**Oggetto: Osservazioni - Avvio del procedimento relativo alla redazione della proposta di Piano Regolatore Cimiteriale del Comune di Senago e relativa procedura di Valutazione Ambientale Strategica (VAS).**

I Sottoscritti **Consiglieri Comunali** del Comune di Senago (MI), Riccardo Tagni e Sergio Savio, presentano le seguenti osservazione.

***Estratto dal PGT2014: 20140709\_DdP\_TavolaDP02\_Vincoli di Piano\_CONTRODEDOTTO***

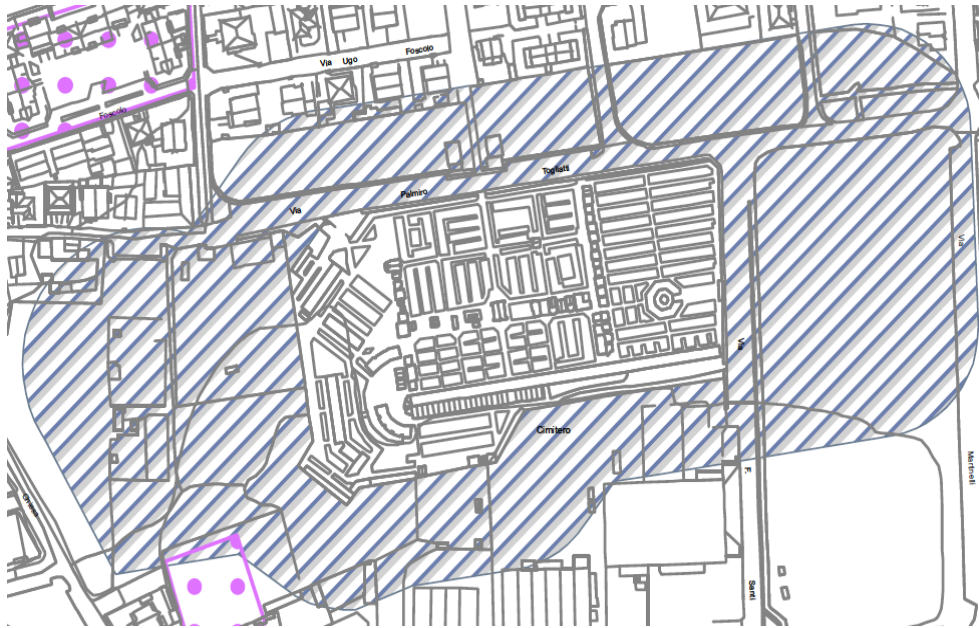
2. Si chiede di attenersi alle fasce di rispetto;
3. In merito alla nuova opera prevista (realizzazione dell'ampliamento dell'area cimiteriale a seguito della redazione di un Piano Regolatore Cimiteriale), si chiede che l'ampliamento sia da prima sviluppato e orientato verso le aree ad EST (via Santi), in una delle aree di ampliamento previste. Spostando il baricentro del cimitero verso est è possibile pianificare ed attuare più facilmente l'espansione del cimitero non avendo la necessità a breve di superare i vincoli e le varie problematiche ostative che vi sono nell'intervenire verso il lato ovest (verso il borgo storico di Senaghino);
